SJEKKLISTE FOR TILFLUKTSROM TYPE 1976

Breigata 9, Oslo

Ordrenummer:	116389
Kontaktperson:	Atle Von Der Fehr

Skjema: "SJEKKLISTE FOR TILFLUKTSROM TYPE 1976 2026: Breigata 9, Oslo"
Spørsmål: Pakninger dører og luker oppbevares i talkum i særskilte esker
Beskrivelse: Pakning ok, men trenger å renses, Filnavn: img_0001.jpg

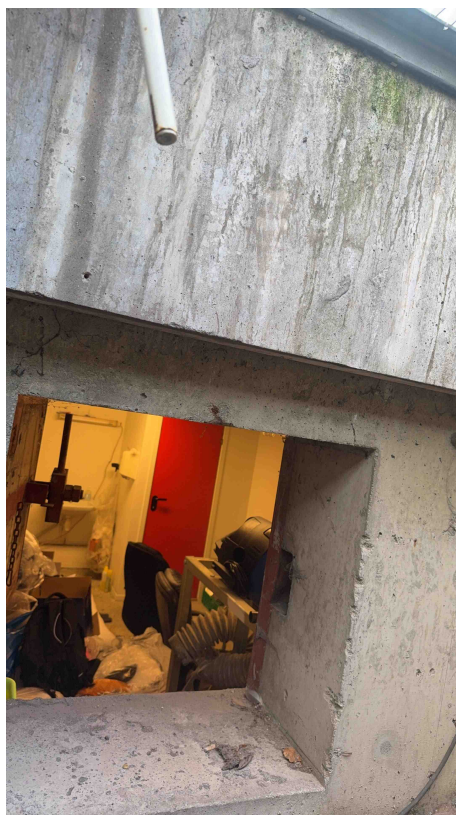
Nødutganger		2	<Kommentar>
Dør/luke/lukkere			
Pakninger dører og luker oppbevares i talkum i særskilte esker		1	Helg og fin pakning, men den trenger en rens og impregnering. Årlig vedlikehold anbefales
Merking på begge sider		2	Mangler merking på utsiden
Trinn			
Rist over sjakt			
Luker/dører, riktig type

Spørsmål: Inngang/sluse

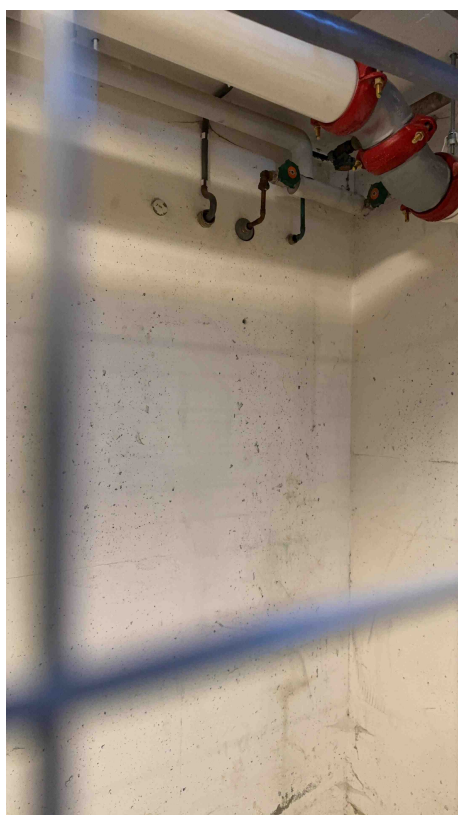
Beskrivelse: Mangler skilt, Filnavn: img_0001.jpg
